Objet : Avis hydrogéologique complémentaire relatif à la modification du périmètre de protection immédiat du nouveau captage AEP intercommunal de Saint Sauveur à Alleins.

Alimentation en eau potable d'Alleins, Vernègues et Mallemort

Avis hydrogéologique complémentaire relatif à la modification du périmètre de protection immédiat du nouveau captage AEP intercommunal de Saint Sauveur à Alleins

Périmètre de protection immédiate initial (parcelles n° 673 et 674) -- Projet de nouvelles lionites

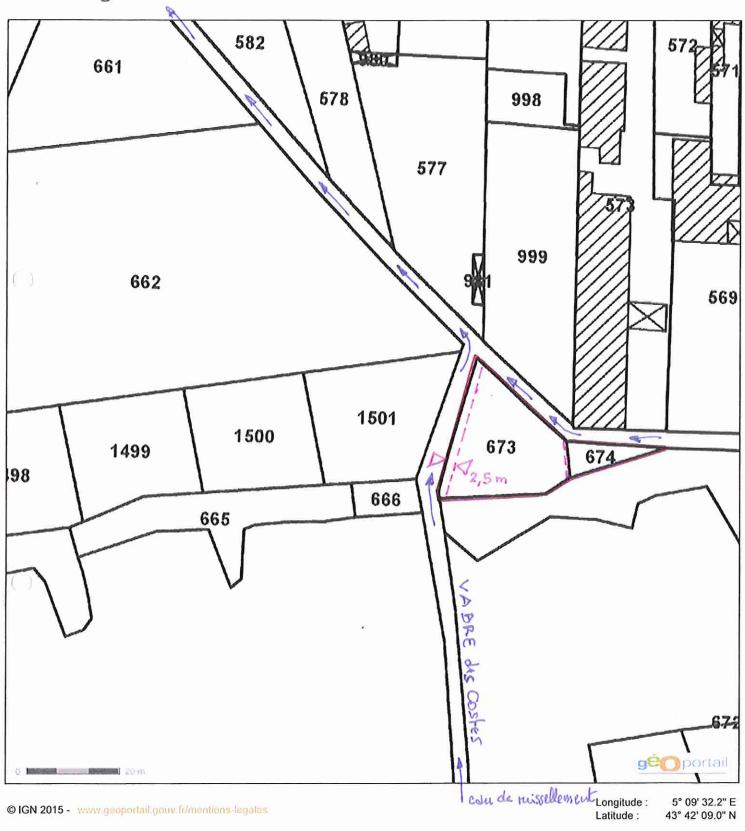
Le projet présenté fait l'objet de la figure 3 en annexe : il consiste à prendre une bande de terrain d'environ 2,5 m le long de la parcelle 673 et du vabre pour ré-aménager le fossé d'écoulement des eaux de manière à éviter que les eaux de ruissellement ne viennent érodé l'intérieur du périmètre (actuellement, engorgement du vabre le long du PPI).

Lors de l'aménagement du local technique, le sol du périmètre a, en effet, été remblayé par du toutvenant compacté et une partie pourrait être emportée par le vabre en crue.

Le curage du vabre le long du PPI s'accompagnera par ailleurs de la remise en état d'un sentier piéton qui vient rejoindre le sentier de randonnée localisé au pied du massif calcaire.

Concernant la petite parcelle 674 aujourd'hui envahie par la végétation et dans un état d'abandon certain, son exclusion des limites du PPI précédemment proposé ne pourra nuire à la vulnérabilité du captage en raison des conditions de protection de ce dernier et de son réservoir aquifère.

Sous réserve que les chênes verts en limite soient conservés, et s'agissant d'un aménagement qui consiste avant tout à faciliter la circulation des eaux de surface et à éviter des dégâts occasionnels à un bien public (captage AEP), je donne un avis favorable à cette modification car elle améliore la protection de l'ouvrage de captage et de ses installations de pompage.

Dans ces conditions, je donne un avis favorable à cette nouvelle demande sous réserve que la parcelle soit entretenue : la limite du PPI coïncide à présent avec la limite de parcelle entre les parcelles 673 et 674.
